AREA DI TRASFORMAZIONE PAV-502
art. 83 NTA PGT VIGENTE EX AREA F.1
VARIANTE AL PROGETTO DEFINITIVO-ESECUTIVO
P.L. Via Lucio Riccobelli - Brescia

RELAZIONE PAESAGGISTICA
rev. a seguito Conferenza Intersettoriale del 03/02/21

RELAZIONE PAESAGGISTICA
***Riguardante la variante planivolumetrica
al progetto del PAV-502 di via Lucio Riccobelli***

(Agg.ta 17/03/2021 a seguito Conferenza Intersettoriale Comune di Brescia del 03/02/21)

TAVOLA DI RAFFRONTO TRA PROGETTO APPROVATO E VARIANTE

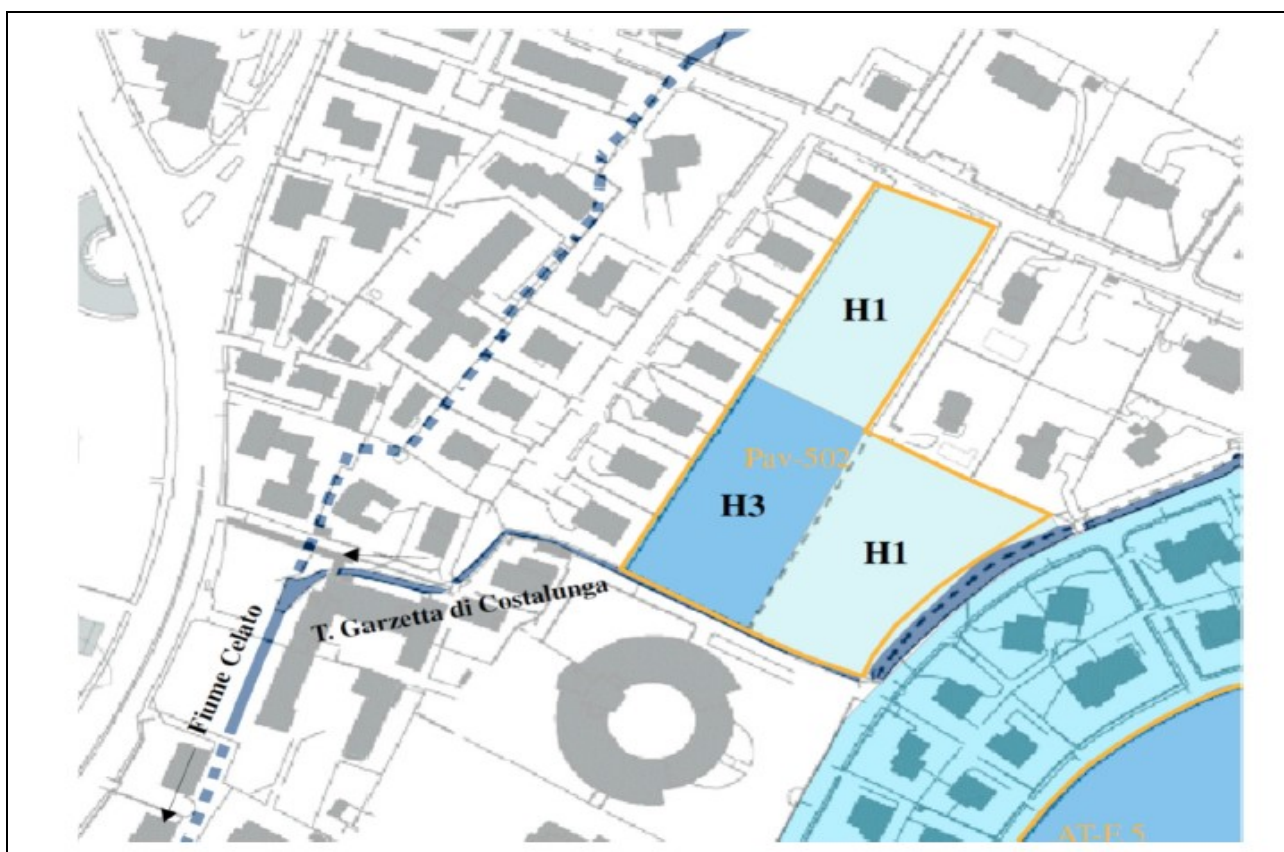
In tale fase di approfondimento verranno concordati anche gli aspetti architettonici degli edifici, per i quali si anticipa fin d'ora che i due nuovi blocchi previsti a fianco dell'area che è stata oggetto di ritrovamenti archeologici, dovranno avere specifiche attenzioni in modo tale che non venga occluso totalmente il cono visivo della stessa dall'ingresso della via: pertanto, in funzione della distribuzione dei volumi e del disegno architettonico, potrebbe essere necessario un leggero arretramento rispetto alla linea attuale su strada ora ipotizzata, del corpo edilizio posto a nord est.

- Riorganizzazione lotti 1-2-3 in attuazione di quanto richiesto dalla Soprintendenza al fine di lasciare l'area interessata da ritrovamenti archeologici, libera da scavi nel sottosuolo ed edificazione soprastante;
- Riorganizzazione dei lotti 1-2 con inversione dei planivolumetrici per ridurre l'occlusione del "cono visivo" dall'ingresso della via;
- Modifica planivolumetrica dell'immobile previsto sul Lotto 3 reso speculare, rispetto ai parcheggi, a quello previsto sul Lotto 2;

SEZIONE AMBIENTALE X-X – DIREZIONE OVEST/EST

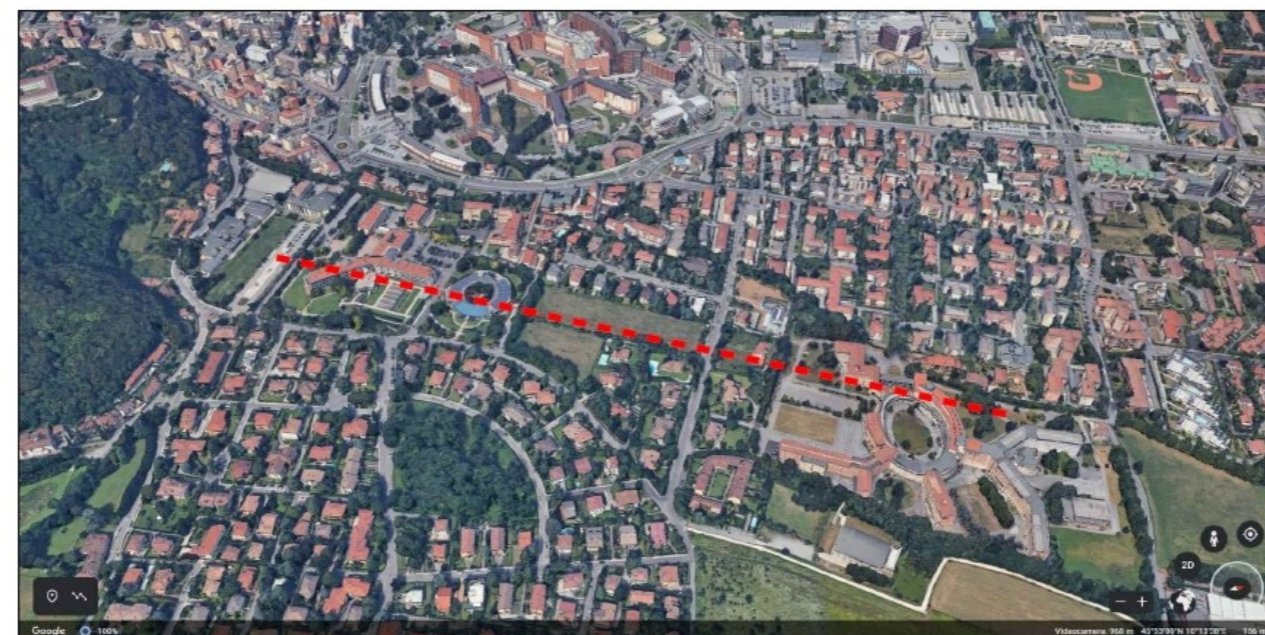
SEZIONI AMBIENTALI ESTESE (come da Richiesta Integrazioni prot. 272573 del 27/11/2020)

Come riportato nella “Richiesta Integrazioni” sono state realizzate n. 2 sezioni ambientali ortogonali estese in modo significativo al contesto circostante.

La sezione ambientale X-X è stata realizzata in direzione Ovest/Est da via Schivardi nei pressi degli Spedali Civili a via Val Daone, passando per via Bongiorno, l’area del PAV 502 Riccobelli, via Val Giudicarie, via Val di Fiemme, via Val di Sole e via Val Rendena, per uno sviluppo totale di circa 750 metri.

SEZIONE A-A – PARCHEGGI E PISTA CICLOPEDONALE A FIANCO DI VIA RICCOBELLI

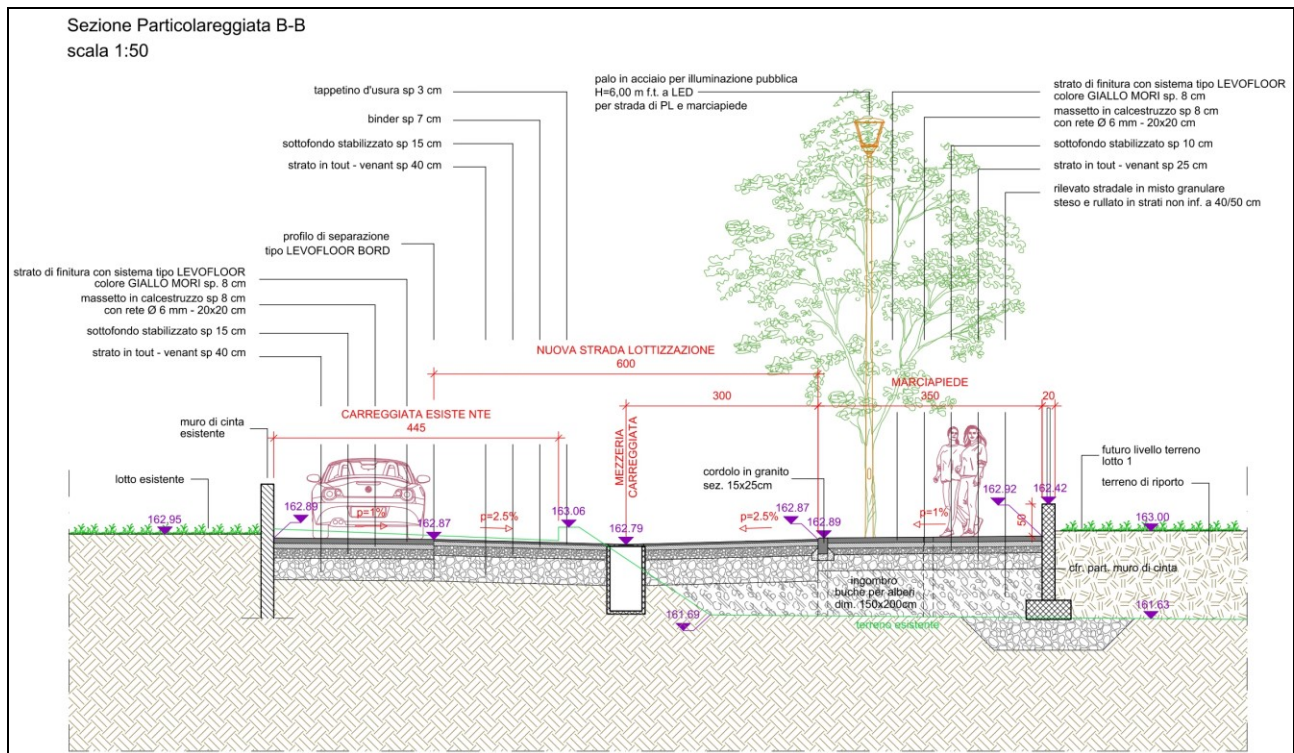
SEZIONI PARTICOLAREGGIATE VARIANTE (come da Richiesta Integrazioni prot. 272573 del 27/11/2020)

Come indicato nella “Richiesta Integrazioni”, dalle sezioni particolareggiate sono stati eliminati i dettagli costruttivi delle reti tecnologiche estranei al campo di interesse della Soprintendenza, mantenendo comunque alcuni profili dai quali si può evincere la conformazione della viabilità del P.A. e la tipologia di materiali previsti.
